Vysvětlení a doplnění zadávací dokumentace III

Název veřejné zakázky: **Zhotovení stavby – Rekonstrukce areálu ZŠ Hapalova – Marie Hübnerové**
Režim a druh veřejné zakázky: nadlimitní veřejná zakázka na stavební práce
Druh zadávacího řízení: otevřené řízení dle ustanovení § 56 zákona č. 134/2016 Sb., o zadávání veřejných zakázek, ve znění pozdějších předpisů, (dále jen „Zákon“)
Evidenční číslo zakázky ve Věstníku veřejných zakázek: Z2019-027102

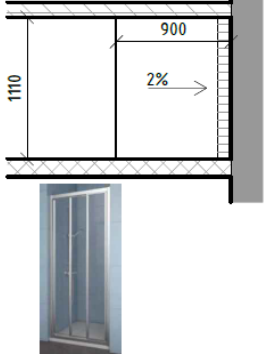
- výpis oken – okno č. O/17 tříkřídle okno o rozměrech š 2800 x 2100 (křídla 1205 x 195 x 1400 mm). Křídlo o rozměru 195 x 2100 aby bylo otevíravé a sklopné nelze nacenit ani vyrobit – není tam chyba v rozměrech?
- Dále jsem hledala v pohledech která okna mají mít bezpečnostní zasklení, ale tam nejsou okna nijak označena. Bylo by možné zaslat čísla a počty oken, kterých se to týká?
- V popisu oken je uvedeno, že veškeré otevíravé části budou mít kliku doplněnou o zámek? Jak je to myšleno?“

- Klička se zámkem je myšlena tak, že kování bude opatřeno vložkou s možností uzamčení otevírání okna klíčem – například takto:
